Einwände gegen die behördliche Festsetzung der Überschwemmungsgebiete durch „öffentliche Auslegung von Karten und Erläuterungen im Bereich der Kollau und deren Nebengewässern“
Zweifamilienhaus Wullwisch 45 / 22529 Hamburg (Flurkarte: 4074, Grundbuch Bd. 224, Bl. 7437)

1. Fehlerhafte ÜSG-Karten

Ausschnitt aus der Karte zum ÜSG Kollau

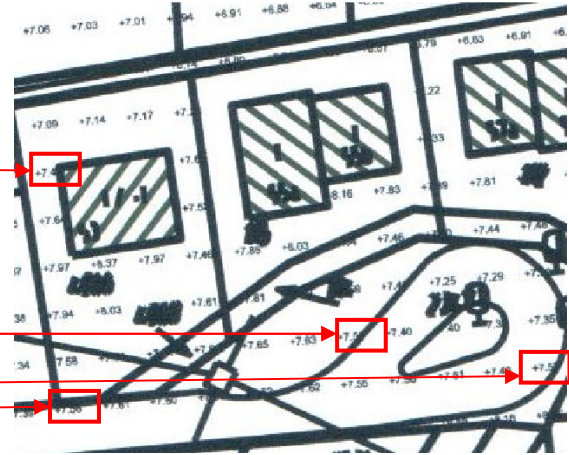
Weiterhin unklar ist, wie ein HQ₁₀₀-Hochwasser an der Kollau mit 7,40 m ü. N.N. ein Hochwasser auf unserem Grundstück (Wullwisch 45) von 7,49 m ü. N.N. hervorrufen kann.

Seit wann kann das verursachende aufgestaute Fließgewässer einen geringeren Wasserstand haben als ein weit entferntes Grundstück im Überschwemmungsgebiet?

Am 9.10.14 hatte uns Frau Dr. Gönnert telefonisch mitgeteilt, dass der Wasserstand des HQ₁₀₀ auf unserem Grundstück Wullwisch 45 nach dem Berechnungsmodell +7,49 m ü. N.N. betragen soll.

Dieser von Frau Dr. Gönnert genannte Wasserstand kann eigentlich nicht falsch sein, denn er ist aus dem Vergleich folgender Kartenausschnitte des ÜSG Kollau erkennbar. In den dargestellten

Grundstücken am Wullwisch befindet sich einerseits der Rand des ÜSG Kollau und andererseits gibt es an dieser Stelle Höhenangaben im Bereich von rund 7,5 m ü.N.N.:

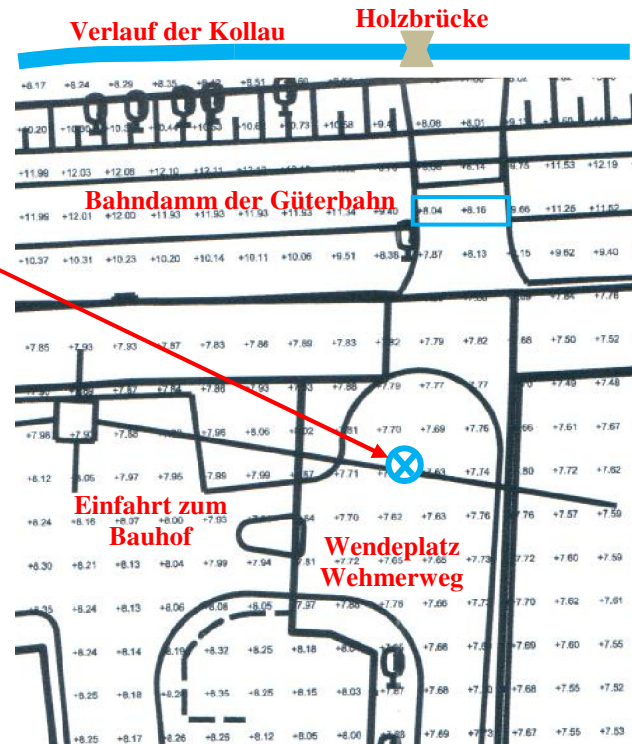
Bei hohen Wasserständen in der Kollau wurde beobachtet, dass das Wasser vor der Einfahrt in den Bauhof am Wendeplatz des Wehmerweges aus dem Gullideckel in einer Höhe von mindestens 7,60 m ü. N.N. austritt (s. Foto mit dem Bauhof im Hintergrund).

Dies dürfte nach ihren Berechnungen gar nicht möglich sein (vgl. Schreiben der BSU von Herrn Olaf Simon an Frau Petra Quast vom 01.10.2014, in der ein Hochwasser incl. 29 cm Aufstauhöhe von 7,40 ü. N.N. beim HQ₁₀₀ oberhalb des Durchlasses Niendorfer Straße genannt wird).

Bei einer derartig geringen Aufstauhöhe um +29 cm auf das HQ₁₀₀ von +7,40 m könnte kein Wasser unter der Bahnunterführung hindurchfließen, denn die dort ausgewiesenen Geländehöhen liegen knapp über +8,0 m (s. Werte im blauen Rahmen auf dem

Flutung des westlichen Teils des Wullwisch
(Blick vom Wehmerweg)

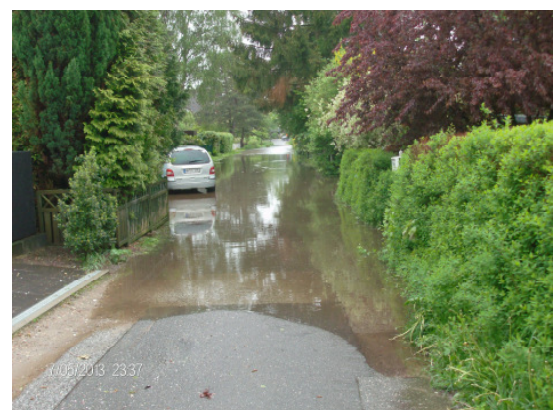
Die Straße Wullwisch wird über Gullideckel – markiert durch rote Punkte im folgenden Lageplan – geflutet (Rückstau in der Regenwasserkanalisation als Verbindung von der Kollau zum Wullwisch). Hauptsächlich der Gullideckel (markiert mit „1“) sorgt dafür, dass der östliche Teil des Wullwisch geflutet wird. Somit geht die Überschwemmung im Bereich des Wullwisch nicht von einem fließenden Gewässer, sondern von der Regenwasserkanalisation aus.

Die folgenden Fotos zeigen die aus der Regenwasserkanalisation gefluteten Teile des Wullwisch bei der letzten Hochwassersituation an der Kollau am 22.5.2013:

Die Flutung eines solchen Wohngebietes wäre durch eine Rückstauklappe an der Einmündung dieser Regenwasserkanalisation leicht zu beheben.

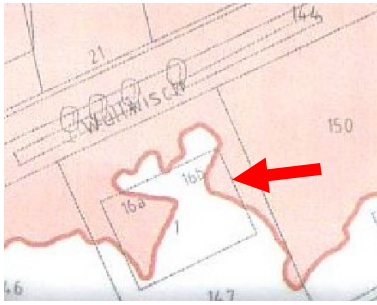
Erfahrungsgemäß treten erhöhte Wasserstände im Bereich Wullwisch nur kurzzeitig auf. Der Verlauf des Pegels Nr. 99344 an der Niendorfer Straße zeigt bei stärkeren Regenfällen eine Dauer erhöhter Wasserstände von rund 24 h an. Proportional dazu würde ein höherer Pegelstand von deutlich über +8,0 m ü. N.N. (in der folgenden Grafik wurde in der Spitze ein Pegel von +8,2 m ü. N.N. angenommen) naturgemäß erheblich kurzzeitiger auftreten.

Die Proportionalität in der eingezeichneten roten „Hochwasserkurve“ ergibt eine Dauer des Wasserzuflusses von nur ca. 4 h, denn der Pegelstand der Kollau müsste ja deutlich über 8 m sein, damit eine Strömung überhaupt zustande kommen kann und wäre beendet, sobald der Pegel in der Kollau die Marke von + 8,04 m (Höhe der Bahnunterführung) unterschreitet.

Die blau gefärbte Fläche in der Spitze des Pegels im Bereich von +8,0 bis +8,2 m ü. N.N. stellt als Produkt aus treibendem Gefälle (Höhe des Pegels der Kollau oberhalb der Geländehöhe unter der Bahnunterführung mit $\geq +8,0$ m) und der Zeitdauer einer möglichen Strömung eine Größe dar, die zum Volumenstrom in Richtung Wullwisch, Bullenredder und Heckenrosenweg proportional ist.

Anders formuliert müssten die 13.000 m^3 Wasser innerhalb dieses kurzen Zeitfensters von rund 4 h in das Gebiet einströmen.

Bitte erläutern Sie, wie dies hydraulisch möglich sein soll und welche Strömungsgeschwindigkeiten das Berechnungsmodell im freien Gelände im Bereich der Bahnunterführung und in der Engstelle auf dem östlichen Teil des Umspannwerkes ausweist bzw. welcher Strömungsquerschnitt an beiden Stellen angenommen wird.
